V Olomouci 8.3.2024

Zadavatel:
Fakultní nemocnice Olomouc
Zdravotníků 248/7
779 00 Olomouc

Vysvětlení zadávací dokumentace č. 11 k veřejné zakázce s názvem „NOVOSTAVBA HLAVNÍ BUDOVY B A VNITŘNÍ DOSTAVBA NÍZKOPRAHOVÉHO URGENTNÍHO PŘÍJMU“

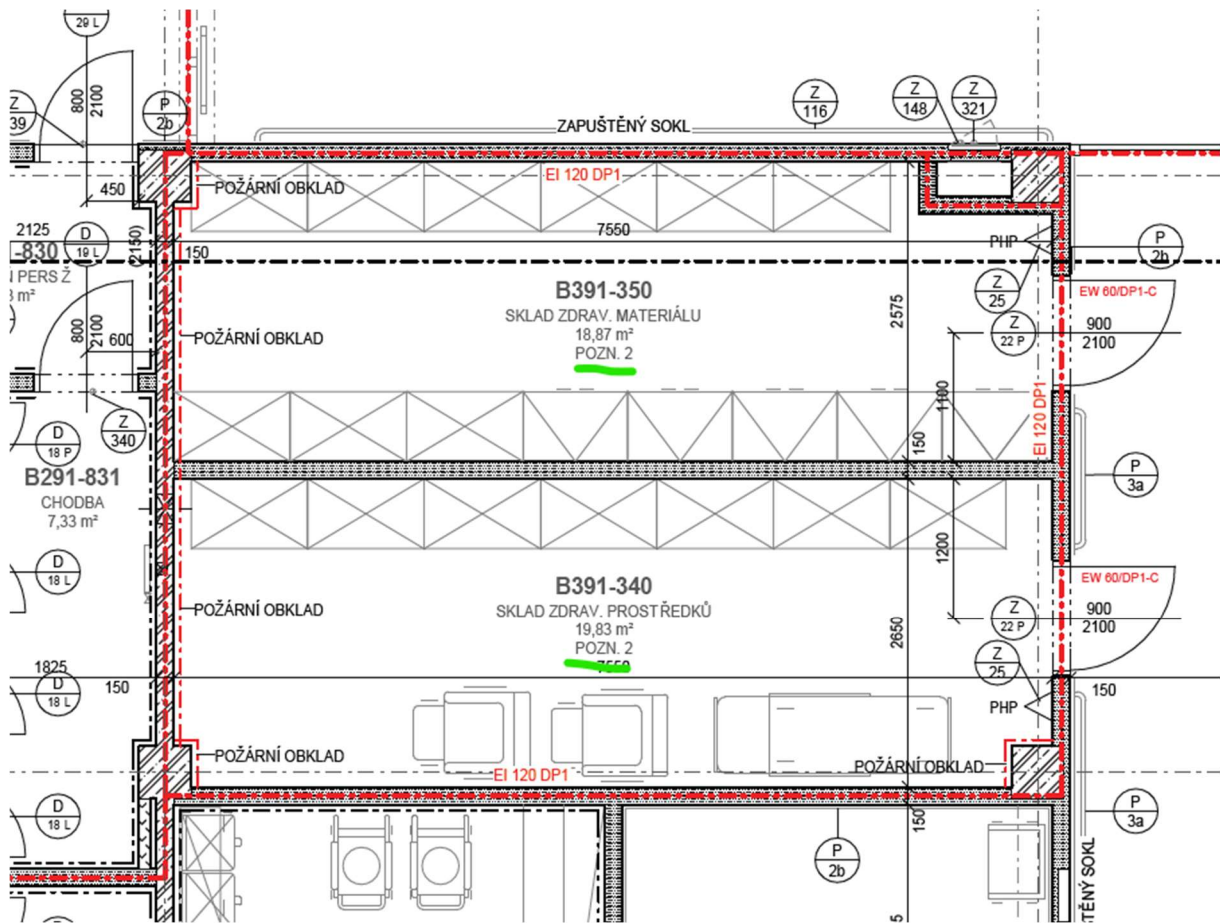
Žádáme o uvedení podlaží a čísel místností ve kterých má být proveden tento podhled s protipožárním nátěrem.

Uvedenou odolnost EI120 má dosahovat samotný nátěr nebo samotná deska nebo deska+nátěr v součtu? Jak je možné, že v Technické zprávě PBŘ není o protipožárním nátěru žádná zmínka?

Jedná se o požární obklad stropních konstrukcí místností skladů, odolnost = deska + nátěr

V půdorysech je popsáno POZN 2., viz. obr.

Technická zpráva PBŘ definuje odolnost konstrukce nikoliv způsob jejího provedení.

U všech sloupkopříčkových fasád viz v.č. D.1.1-703 Detaily spojovacích koridorů SO 02 a SO 03.pdf, zelená – spára, fialová - lišta

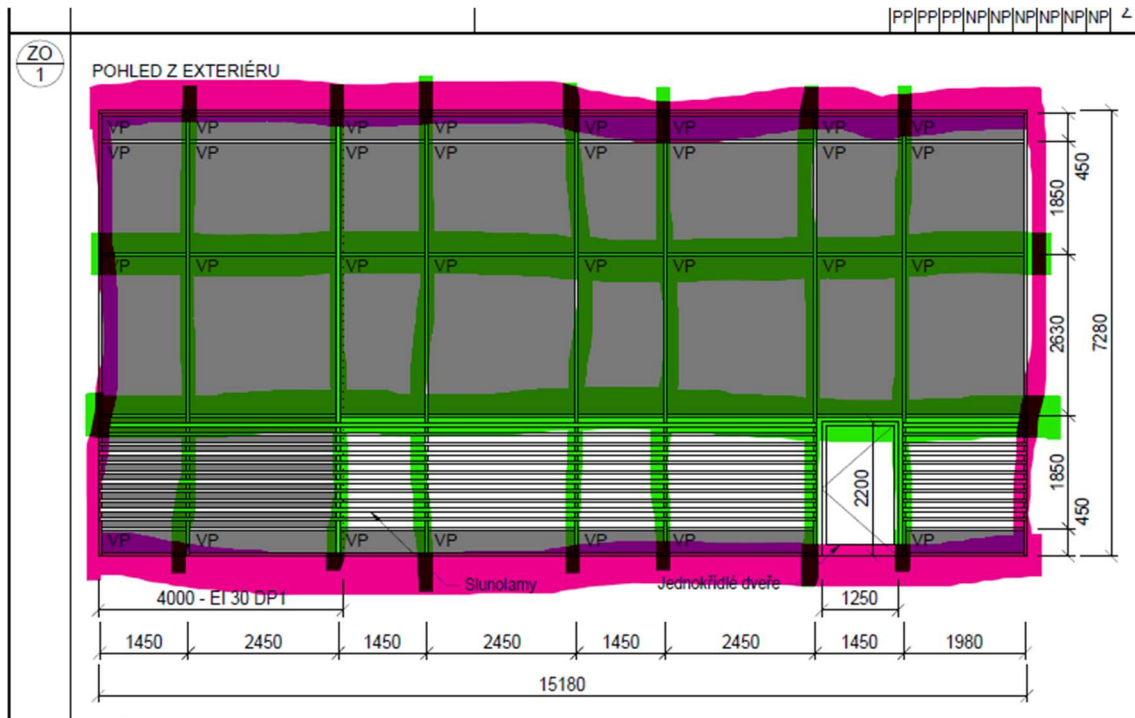
U kterých položek se nachází strukturální provedení fasády a tmelená spára, ve výpisů prvků není definované u jaké položky se toto provedení nachází.
